**AVIS RELATIF À LA PROTECTION
CONTRE LES EVENTUELS EFFETS NOCIFS ET NUISANCES
PROVOQUÉS PAR LES RAYONNEMENTS NON IONISANTS
GÉNÉRÉS PAR DES ANTENNES ÉMETTRICES STATIONNAIRES**

Commune : CHARLEROI - Exploitant : ORANGE

Référence exploitant : 013C1_1 / 30794C1_1 / 40794C1_1 / 50794C1_1

Rapport n° 2787 / 2025

Figure 1 : Vue en plan des lieux de séjour et des points de contrôle

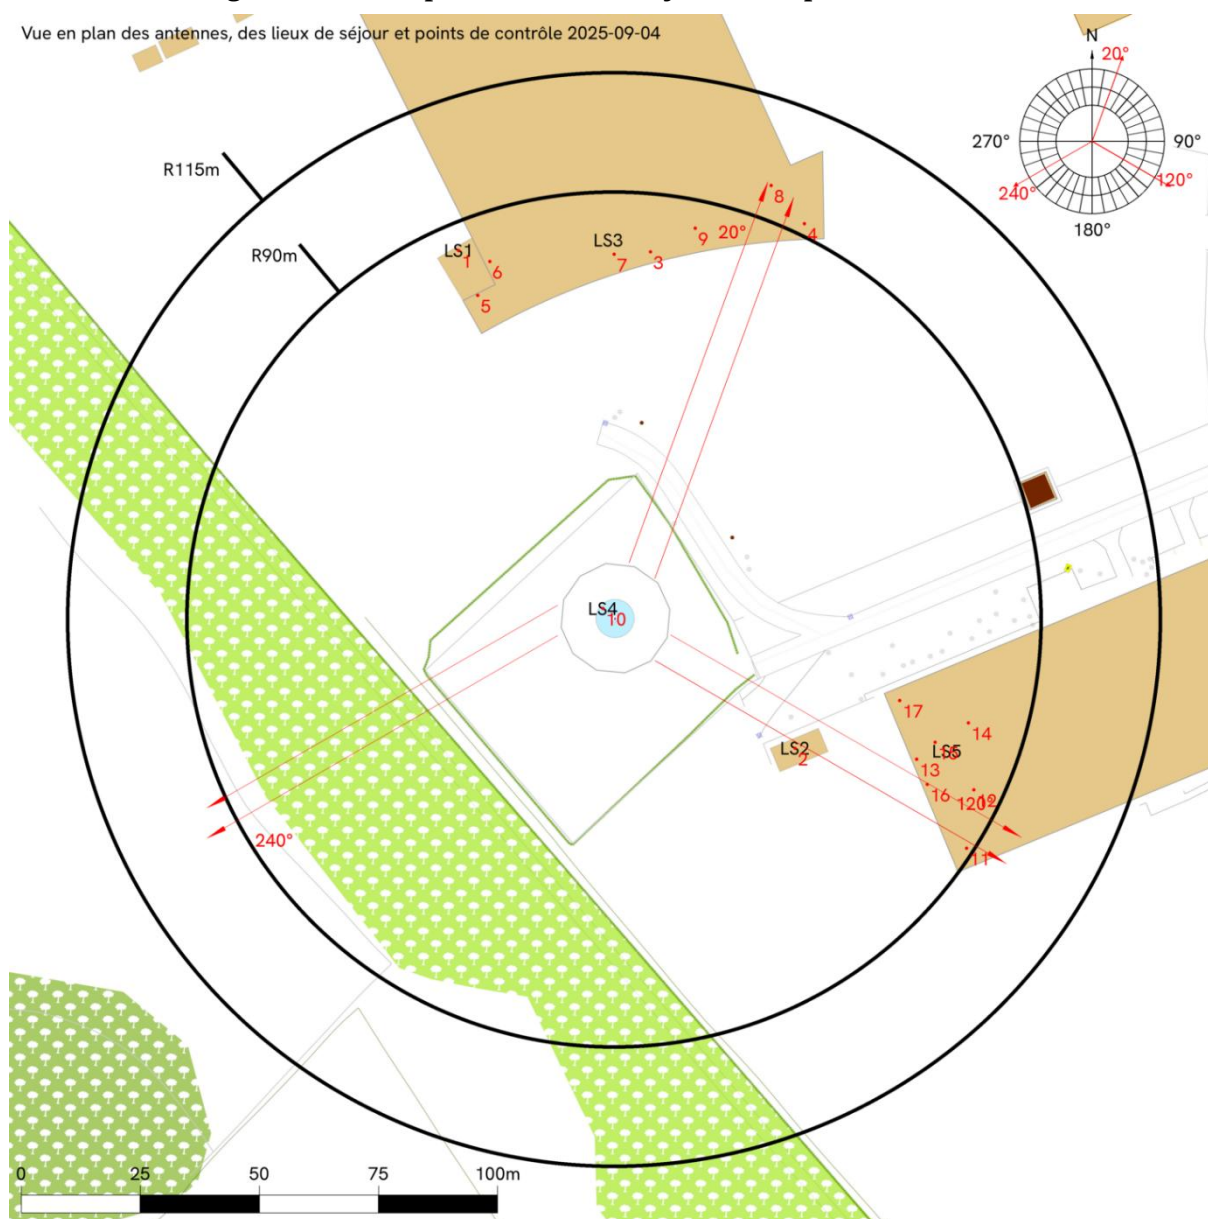
Les fréquences d'émission, la puissance rayonnée par chacune des antennes et leur gain permettent de déterminer le rayon de la zone à analyser. Tout dépassement de la limite par installation est exclu en dehors de cette zone. Le tableau 2 reprend les 35 LS² pour lesquels l'indice d'exposition est le plus élevé. Les différentes colonnes indiquent :

- le numéro du point de contrôle repris sur un des plans de la figure 1;
- le numéro du LS dans lequel se trouve le point de contrôle de la 1^{ère} colonne ;
- l'atténuation d'obstacle prise en compte pour le calcul de l'indice d'exposition dans le LS ;
- le résultat du calcul de l'indice d'exposition.

N° point de contrôle	LS	Atténuation (dB)	Indice d'exposition relatif à la limite par installation IE_i
8	LS3	3,0	0,285
4	LS3	3,0	0,235
11	LS5	3,0	0,220
12	LS5	3,0	0,151
9	LS3	3,0	0,123
14	LS5	3,0	0,071
3	LS3	3,0	0,060
16	LS5	3,0	0,056
7	LS3	3,0	0,050
15	LS5	3,0	0,048
13	LS5	3,0	0,046
6	LS3	3,0	0,041
17	LS5	3,0	0,037
5	LS3	3,0	0,022
2	LS2	3,0	0,020
1	LS1	3,0	0,017
10	LS4	3,0	0,000

En ce qui concerne les antennes de l'installation mentionnées dans le tableau 1, la distance maximale à laquelle la limite pourrait être atteinte, à l'extérieur, est égale à 97,1 m. S'il n'y a pas de LS à une distance inférieure, les antennes respectent forcément la limite d'immission.

Dans le cas des LS situés à l'intérieur des bâtiments, une atténuation d'obstacle est prise en compte et il en résulte que la distance maximale à laquelle la limite pourrait être atteinte se réduit à 72,3 m.

Figure 2 : Vue en plan des installations d'antennes dans un rayon de 300 mètres autour de l'installation faisant l'objet de la demande d'avis

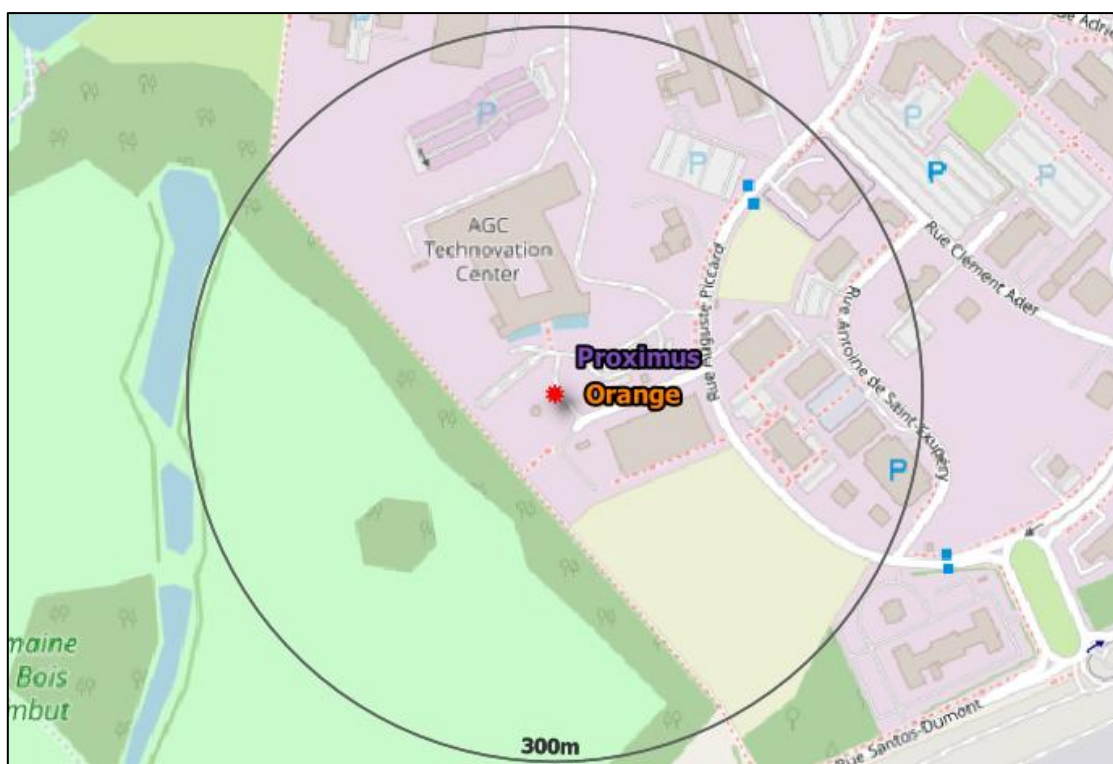
Le plan en projection verticale de la figure 2 indique la localisation des installations d'antennes émettrices stationnaires visées par le décret et situées dans un rayon de 300 mètres autour de l'installation référencée dans le paragraphe 2 et localisée au centre du cercle. Les données de localisation de ces antennes et les avis correspondant sont accessibles via le cadastre en ligne des antennes émettrices stationnaires⁸. Les installations prises en compte dans l'évaluation du respect de la limite cumulative sont les installations d'antennes émettrices déclarées en service par l'exploitant à la date du présent avis, à l'exception de l'installation référencée dans le paragraphe 2 et éventuellement d'autres installations ayant fait l'objet d'une demande d'avis à la même date et qui sont situées à l'intérieur de la zone de 300 mètres de rayon.

- a) il y a au plus 4 installations d'antennes émettrices stationnaires présentes dans la zone d'évaluation de 300 mètres de rayon représentée dans la figure 2, y inclus l'installation référencée dans le paragraphe 2 : la limite cumulative définie à l'article 4, §2 du décret est nécessairement respectée dans les lieux de séjour à l'intérieur de la zone d'évaluation de 300 mètres de rayon ;

- b) il y a exactement 5 installations d'antennes émettrices stationnaires présentes dans la zone d'évaluation de 300 mètres de rayon représentée dans la figure 2, y inclus l'installation référencée dans le paragraphe 2 et il existe, pour 3 ou 4 de ces installations, un avis attestant le respect de la limite abrogée de 3 V/m : la limite cumulative définie à l'article 4, §2 du décret est nécessairement respectée dans les lieux de séjour à l'intérieur de la zone d'évaluation de 300 mètres de rayon ;

- c) dans tous les autres cas, il a été vérifié que la limite cumulative définie à l'article 4, §2 du décret n'est pas dépassée dans les lieux de séjour sur base du nombre d'installations localisées dans la zone d'évaluation de 300 mètres de rayon représentée dans la figure 2, de leur localisation ainsi que des données inscrites dans la figure 1 et au paragraphe 4 du présent avis et dans les avis attestant le respect de la limite par installation ou de la limite abrogée de 3 V/m relatifs aux autres installations reprises dans la figure 2.

Compte tenu des considérations ci-dessus, il apparaît que l'intensité du rayonnement électromagnétique généré, dans les lieux de séjour situés dans un rayon de 300 mètres autour de l'installation référencée dans le paragraphe 2, par l'ensemble des antennes émettrices stationnaires de l'ensemble des exploitants du même site d'antennes émettrices stationnaires respecte la limite fixée à l'article 4, § 2 du décret.
